改善箇所説明図

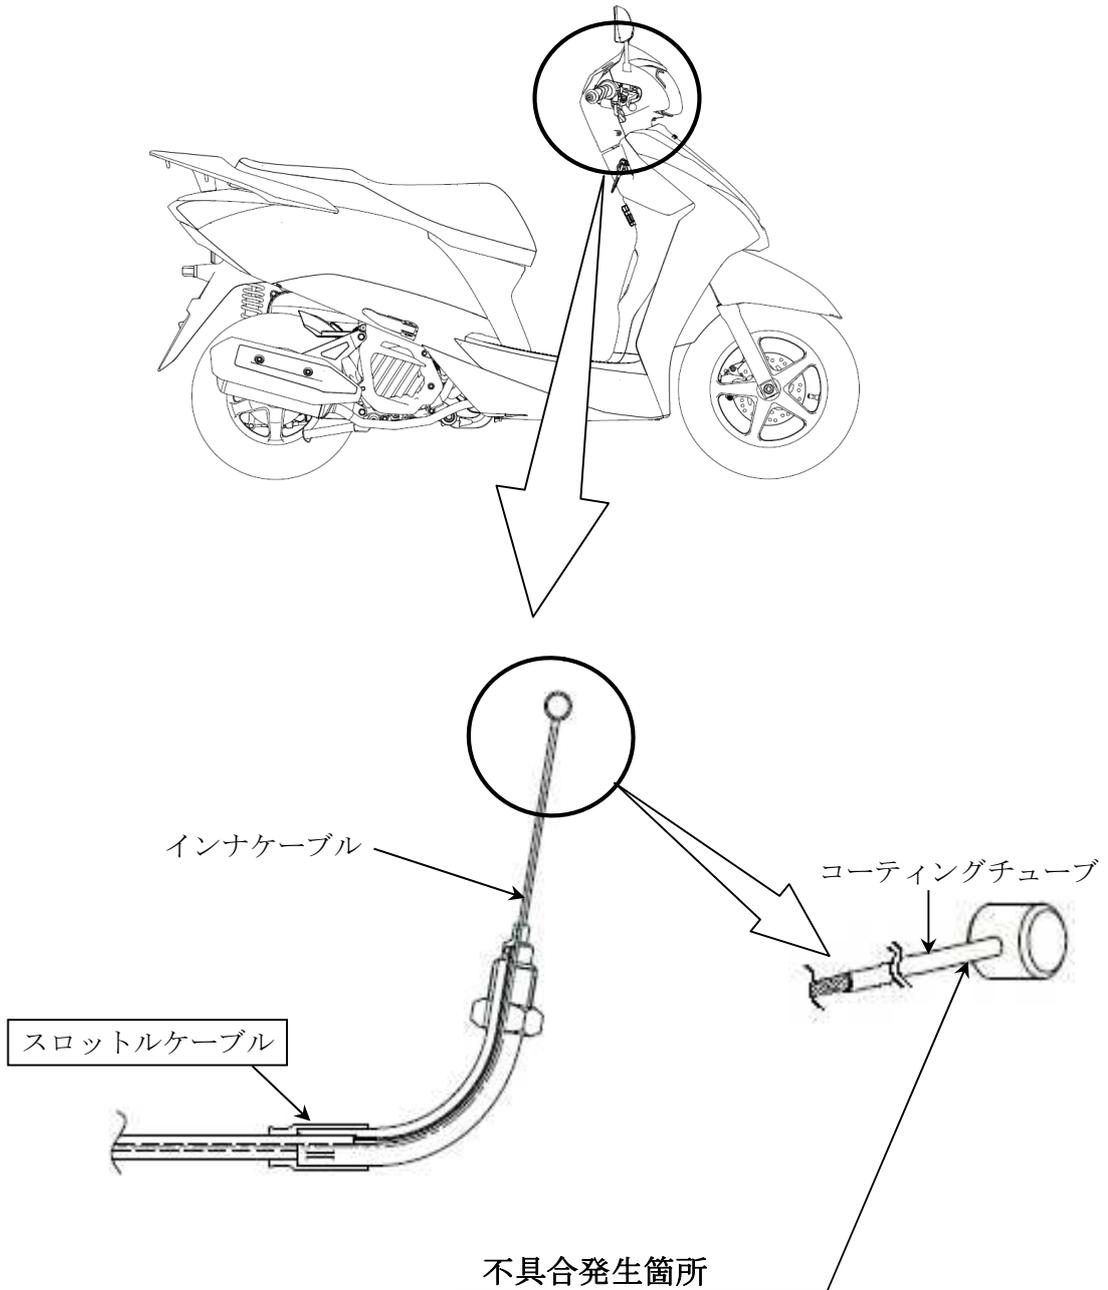
スロットルケーブルにおいて、インナケーブルの鋳造加工が不適切なため、当該ケーブルのコーティングチューブを傷付けたものがある。そのため、当該部位から雨水等がスロットルケーブル内部に浸入し、最悪の場合、浸入した水が凍結し、スロットルを操作できずエンジン回転が下がらないおそれがある。

全車両、スロットルケーブルを良品に交換する。
